Møtereferat- arbeidsmøte

Dato: 17.02.22
Stad: Frekhaug

Sakshandsamar varsla ved e-post 24.01 at administrasjonen vurderte å avvise planforslaget for Snekkevika som vart levert til 1. gongs handsaming 23.12.21. Bakgrunn for vurderinga var i hovudsak basert på strid med byggegrenser i kommuneplan, talet på båtplassar og naust det vart lagt opp til samt moglegheit for oppføring av anneks i tilknytning til hyttene.

Utsnitt der byggegrensa i kdp er lagt på plankartet til Snekkevika

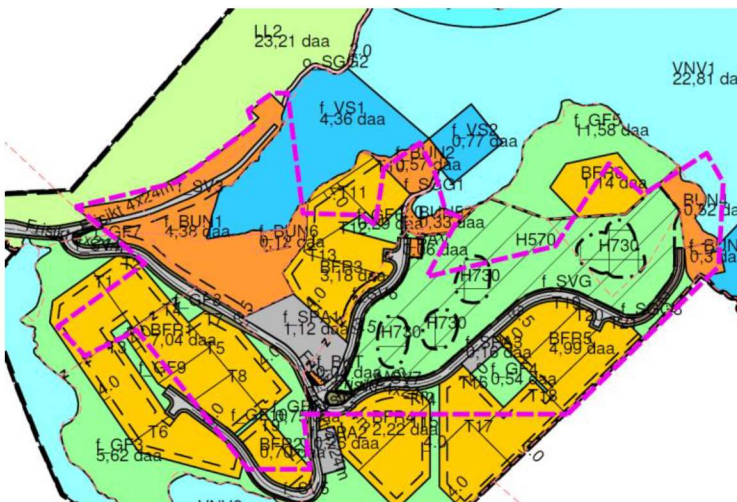
Byggegrensa vart vurdert og regulert i samband med rullering av kommunedelplan (kdp) for Radøy i 2019.

Alver kommune: Planframlegget legg opp til etablering av 21 nye hytter der maks byggehøgde er sett til 7 m og utnyttingsgrada er i tråd med kommunedelplan for fritidsbusefnad.

Om lag 12 hyttetomter kjem heilt eller delvis i strid med byggegrensa. Tomtene som ligg nærast sjø og vassdrag er dei vi er mest kritisk til. Statsforvaltaren var i si uttale ved oppstart også negativ til tilkomstvegen som låg langs Kjesethtjørna. Veggen, som må opparbeidast med støttemur, ligg framleis tett på vassdraget i dette området.

Vi rår til at talet på hytter vert redusert for betre tilpassing til byggegrensa.

Arkoconsult: Vi vil vurdere innspelet.

Byggegrenser.

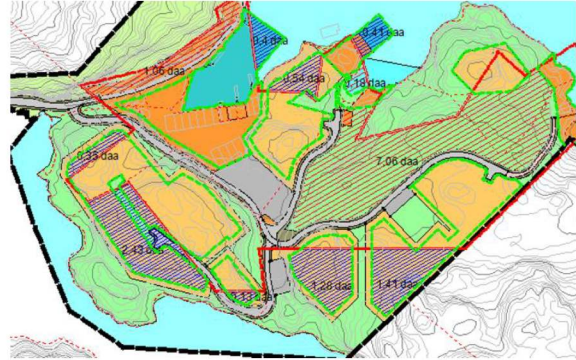
Arkoconsult: Tiltakshaver påpekte at byggegrensene er satt iht. reguleringsplan av 1982, men riktig nok i 2018/2019. Etter ønske fra kommunen (Radøy) er at hele den gamle reguleringsplanen skulle erstattes med en ny plan. Hverken steinalderfunn, flytebrygger, grunneiers tanker (ref. reguleringsplan av 2014) eller hytte på neset er tatt hensyn til når byggegrensene var satt i 2018/19.

Byggegrenser er satt i overordnet plan (KDP), og ikke satt på detaljnivå iht. lokalkunnskap slik nytt plan forslag gjør. Det er ikke fremkommet noen planfaglige vurderinger for hvorfor byggegrenser i gammel plan og i KDP ikke kan justeres iht. planforslaget, bortsett fra at de var vurdert og regulert i samband med rullering av KDP for Radøy 2018/2019. Men som kartutsnittene under viser, har man fulgt gammel reguleringsplan uten en konkret vurdering av grensene og hva som er hensiktsmessig, men sett på reguleringskartet fra 1982.

Bildet under er flyfoto av området inkl byggegrenser for å illustrere at topografien heller ikke er vurdert, men at man har sett på plankartet. Bilde til høyre under, er et slik planforslaget er sendt inn inkl. justerte byggegrenser, der lokal topografi, verneområder, båthavn og hytte på neset er hensyntatt slik de er bygget og vært siden 80 tallet.

Som flyfotoet og reguleringskartet fra 1982 viser, følger byggegrensene reguleringsplanen fra 1982 mer eller mindre slavisk, uten å hensyn ta topografi, eksisterende eiendommer eller ny informasjon som man ikke hadde i 1982 eks. steinalderfunn. Tiltakshaver ønsker å beholde m² som er avsatt innfor dagens byggegrense til fritidseiendommer, men justere grensene slik at netto arealet forblir det samme eller mindre, men at man da får en funksjonell byggegrense. Grensen vil ivareta de eksisterende strukturer og samtidig ivare ta stedets unike kvaliteter. På denne måte oppnår man en bedre plan og klare å løse oppgavene som er tenkt ved en detaljregulering.

Alver kommune: Kommunen har opna for utbygging i dette området ved å fastsette ei byggegrense mot sjø i kommuneplanens arealdel i 2019.

Det vert påpeika frå tiltakshavar at grensa sett i 2019 følgjer gjeldande plan frå 1985 slavisk og at det ikkje er gjort ei detaljert vurdering av området mtp topografi. Vi viser til at kommuneplankartet i nødvendig utstrekning skal vise hovudformål og omsynssoner utan krav til detaljering. Sjølv om det ikkje er gjort ei vurdering på detaljnivå for Snekkevika, opnar byggegrensa frå 2019 for eit mykje større utbyggingsområde enn gjeldande plan. Planen frå 85 regulerer kun for 6 enkelttomter.

Jf. pbl § 12-3 skal private forslag til detaljregulering følge opp hovudtrekk og rammer i kommuneplanens arealdel. Det er riktig at ved ny plan kan ein vurdere byggegrensa på nytt, men da vil pbl § 1-8 tre i kraft. Det er, jf. pbl § 1-8, eit generelt forbod mot tiltak innafor 100-meters belte langs sjø og langs vassdrag for å verne strandsona. Ved tiltak innafor forbodssona skal det takast særleg omsyn til natur- og kulturmiljø, friluftsliv, landskap og andre allmenne interesser. Pbl § 12-3 er ikkje til hinder for at kommunen fremjar og vedtar plan i strid med kdp, men kommunen kan la vere å fremje eit forslag på dette grunnlaget.

Vi ser følgjande ulemper ved tiltak utanfor byggegrensa:

- Jf. politisk overordna arealstrategi, kdp § 1-3, skal fritidsbustader ha prioritet i etablerte områder for denne typen bustader nord i kommunen.
- Areal til fritidsbustad som fell vekk grunna omsyn til freda kulturminner kan ikkje automatisk kompenseres for utanfor byggegrensa.
- For området BFR1 vert det betydelig terrenginngrep nær tjørna ved framføring av tilkomstveg f_SV5.

- BFR1 ligg høgare i terrenget enn resten av området og vert godt synleg frå sjøen. Det manglar føresegner om terrenghandsaming og estetikk for å avbøte fjernverknaden.
- Totalt sett må ikkje dei samfunnsmessige ulempene vere større enn den private fordelten av realiserer planområdet.

Moglegheit for allmenn ferdsel vidare mot Haugstad er lagt til rette for med ein grønn korridor i plankartet. Dette er positivt. Denne tilgangen kan sikrast ytterlegare ved å regulere sti, som formål eller illustrasjonslinje.

Vi rår til at kapittel 5.1.4 i planomtalen vert tydelegare ift vurdering/grunngeving for justering av byggegrensa sett i kdp. Grunngevinga må sjåast i samanheng med hensynet bak pbl § 1-8 og dei statelege planretningslinjene for planlegging i strandsona.
